STRASSENPLANUNG		Waldluststraße	
ABTEILUNGSLEITUNG	gez. Wunder	Bushaltestelle Zerzabelshof Mitte	
BEARBEITUNG	Wiedemann (4935)	Lageplan	
	Wenzel (4937)		
ÄNDERUNGEN		M = 1500	2.2056.2.2
DATUM	BEARBEITUNG	OBJEKT	
09.10.12	Wenzel	gem. VB	Nürnberg, den 06.06.2012
07.03.13	Wenzel	Parker	
12.05.14	Wenzel	Parker	
19.05.14	Wenzel	Gehweg	
22.05.14	Wenzel	Tg. Einfahrt

Nürnberg, 18. Juni 2014

Stellungnahme Planung Bushaltestelle Waldluststraße

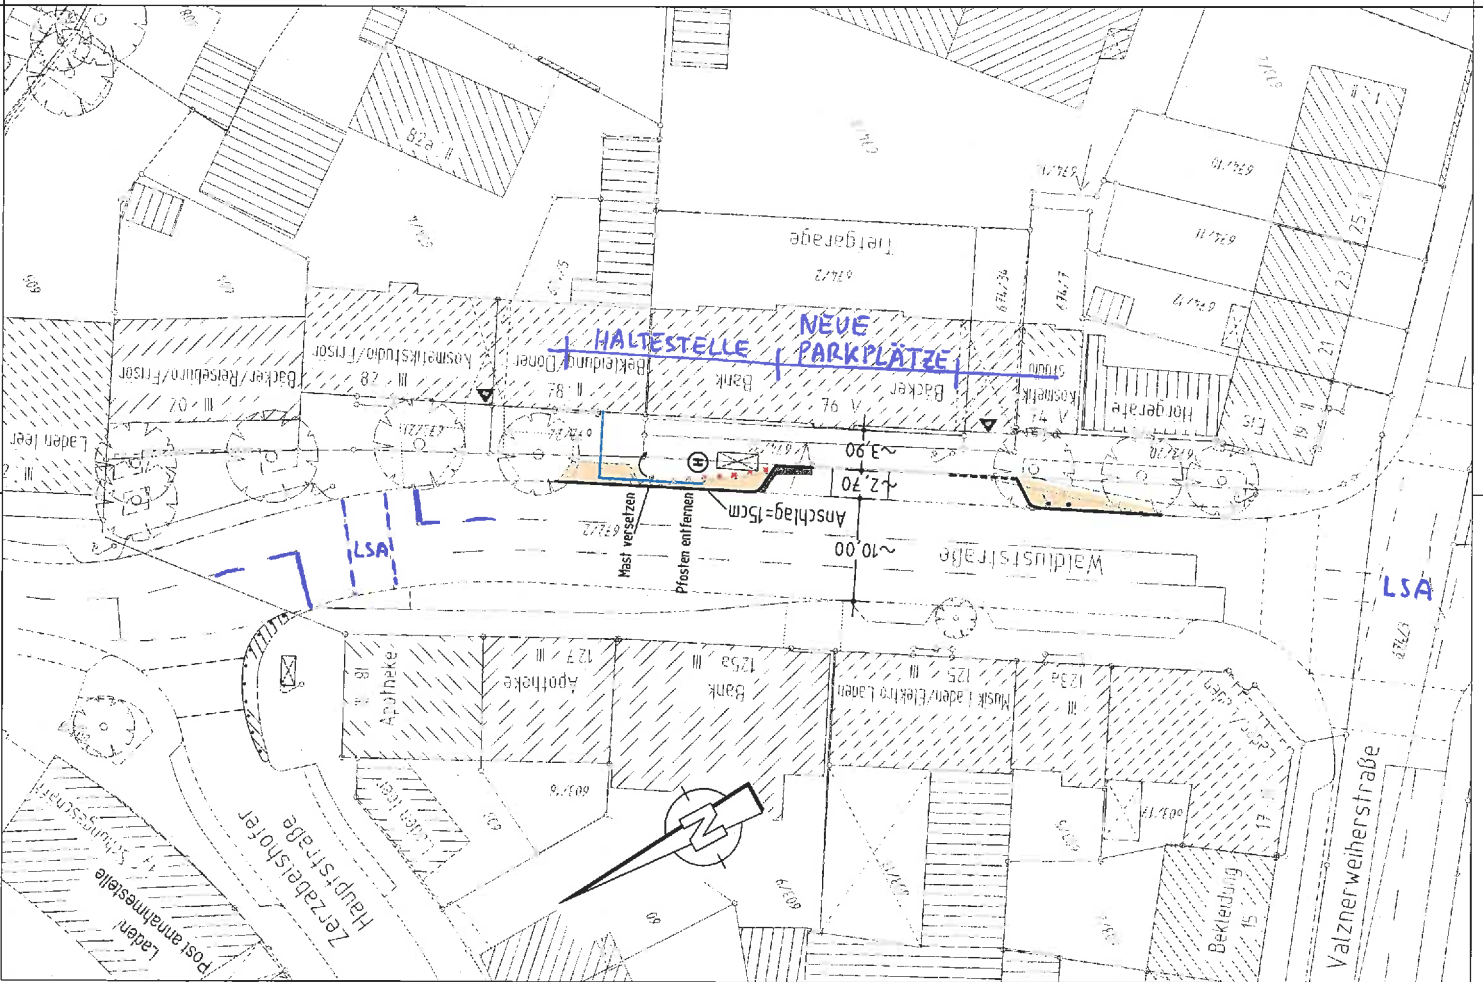
Wir sprechen uns entschieden dafür aus, die Bushaltestelle an der Waldluststraße barrierefrei auszubauen. Die Vorteile eines barrierefreien Ausbaues überwiegen bei weitem die negativen Aspekte, welche für den fließenden Verkehr zeitweise eintreten könnten.

Eine Haltestelle ohne Haltebucht ist für den Busfahrer/die Busfahrerin aus dem laufenden Verkehrsgeschehen heraus leichter anzufahren und es werden damit Schwierigkeiten beim Ein- bzw. Ausstieg in den Bus vermieden. Durch das verbesserte Anfahren wird die Spaltüberbrückung zwischen Bordsteinkante und Einstiegs-kante entscheidend erleichtert im Vergleich zu Haltestellen mit Haltebuchten.
